# Encore la Place de la Gare de Genève-Cornavin

Zeitschrift: **Schweizerische Bauzeitung**

## Encore la Place de la Gare de Genève-Cornavin.

Par CAMILLE MARTIN, Directeur du Plan d'extension de Genève.

Fig. 2. Etude C. Jegher avec sens unique à droite pour le trafic de la gare et emplacement maximum pour le stationnement des autos. — Echelle 1 : 2000.

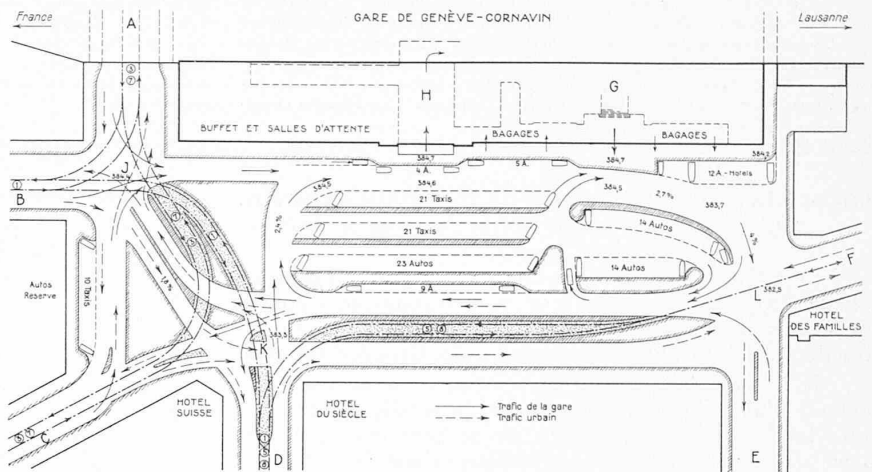
Mr Jegher, poussé par le désir de créer pour chaque courant de circulation un canal distinct et de dégager le plus possible le point K a peut-être un peu perdu de vue la question du tracé des lignes extérieures de circulation. Sur son plan, le passage de D à A ne se fait pas de façon très coulante; il présente des changements de direction un peu brusques. Les lignes de tramways ont été tracées de façon à amener les voyageurs le plus près possible de l'entrée de la gare. L'intention est très louable. On peut se demander toutefois si l'on ne peut pas donner satisfaction aux piétons d'une façon plus simple tout en organisant la circulation avec plus de clarté.

*Places de stationnement pour les taxis, les autos et les automobiles d'hôtels.* — L'une des principales caractéristiques du plan Jegher consiste dans le fait d'avoir aménagé la place de la gare comme un vaste garage pour automobiles. Cette conception qui répond aux besoins actuels choquera sans doute les amateurs de places ordonnées de façon architecturale, et les admirateurs des trésors d'art urbain que nous a légués le passé. En ce qui nous concerne, nous approuvons hautement une tendance qui tient compte des nécessités du jour.

La mégalomanie — injustifiée dans ce cas — de certains édiles, ayant doté la gare de Genève d'une place monumentale, il a été nécessaire d'étudier comment on pourrait l'utiliser. M. Jegher a divisé la partie de l'esplanade qui se trouve en dehors de la circulation par un certain nombre de refuges et a créé ainsi des couloirs destinés à recevoir des autos ou des taxis.

Le principe même de la division de l'espace nous paraît juste. L'application qui en est faite présente certains inconvénients pratiques que nous voulons énumérer: Tout d'abord les autos qui viennent se ranger dans les couloirs doivent faire une manœuvre pour occuper les places qui sont libres. Ensuite, lorsque de nouveaux autos viennent occuper les places disponibles, ils se trouvent forcés, non pas à la suite, mais au premier rang. Enfin les taxis doivent manœuvrer en face de l'entrée vers laquelle affluent déjà des autos amenant les voyageurs en partance.

Fig. 3. Etude genevoise, avec sens unique à gauche pour tout le trafic. — Echelle 1 : 2000.

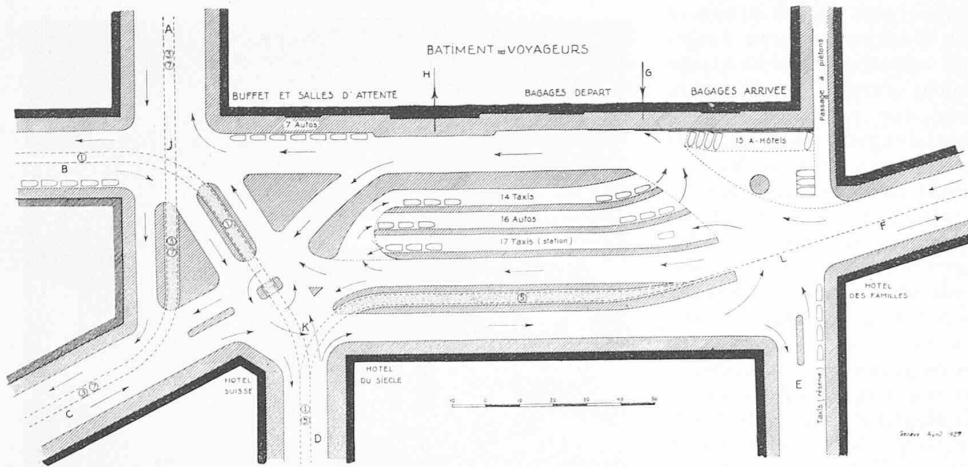
Da Herr Kollege C. Martin schreibt, das in Abb. 3 gezeigte Projekt sei noch nicht endgültig, es sei vielmehr sein Zweck, eine weitere Diskussion und Gegenvorschläge ins Leben zu rufen, so ist es wohl erlaubt, im Folgenden auf einige Punkte hinzuweisen, die vielleicht noch nicht ganz geklärt sind. Wir nehmen dabei die zu Gunsten des Verkehrs auf linker Hand gefallene Genfer-Entscheidung als gegeben hin, ebenso die Führung der Strassenbahnen, obwohl die in Abb. 2 vorgeschlagene Vereinigung beider Haltestellen auf einer einzigen Trottoirinsel gewiss ihre grossen Vorzüge hätte, und auch beim Kreisverkehr auf linker Hand gut möglich wäre. Problematisch erscheint mir vor allem noch Punkt K, die Ausmündung der Rue du Mont-Blanc. In Abb. 4 sind nur drei der wichtigsten Verkehrsströme herausgezeichnet, die alle K kreuzen, und die dort infolge mangelhafter Führung durch die Formen der allseitig abgerundeten Insel-Ränder in Gefahr geraten, sich zu verwirren. So wird beispielsweise der von C nach A Fahrende verleitet werden, schon bei I in der Richtung des konturierten Pfeiles abzukürzen, statt noch die nächste Insel zu umfahren; der vom Bahnhof (G) nach D Fahrende wird bei II in noch stärkere Versuchung versetzt, usw.

Die beabsichtigte Verkehrsführung dürfte sich aber wesentlich vereinfachen und verbessern, wenn man auf die vom Bahnhof gegen C führende Diagonale verzichtet, was ohne Schaden möglich ist, wodurch sich für die gleichen

Verkehrsströme das Bild von Abb. 5 ergibt. Durch strengere Führung der Randsteine ist ein Verirren nahezu ausgeschlossen, der Fahrer wird durch optische, psychologische Mittel eindeutig gelenkt, und nicht durch Verordnungen. Auf die schematische Abrundung der Insel-Ecken muss durchaus verzichtet werden: Abrundungen treten nur dort auf, wo der Verkehr im Bogen geleitet werden soll, dagegen zeigen scharfe Ecken, wo man nicht einbiegen darf. Abb. 6 zeigt die ganze Platzgestaltung nach diesem Vorschlag; die nicht schraffierten Inseln könnten überfahrbar sein, das heisst, durch einen ganz niedrigen Steinrand mehr optisch als plastisch markiert werden, sodass sie gegebenenfalls zur Vermeidung von Kollisionen dienen können. Man hat mit derartigen flachrandigen Inseln, wie in S. B. Z. vom 26. März d. J. belegt, im Ausland die besten Erfahrungen gemacht; schon bloss Markierung im Pflaster genügt den Fahrzeugen als Richtungsweiser, und dem Fussgänger zur Sicherheit. Mit solchen Mitteln wird sich in wenig Jahren eine reiche Differenzierung der verkehrssichernden Vorkehrungen durchsetzen, gegen die die heutigen, schematischen Verlegenheitsinseln sich höchst primitiv ausnehmen werden. Schon der Vorschlag Martin Abbildung 3 zeigt, namentlich in dem Teil vor dem Bahnhof, dass Genf auf dem besten Wege ist, mit den hergebrachten Vorurteilen zu brechen und anstelle der planimetrischen Symmetrie, also des statischen Elements, die Verkehrsströme, also das dynamische Element zur Grundlage der Platzgestaltung zu wählen. Peter Meyer,
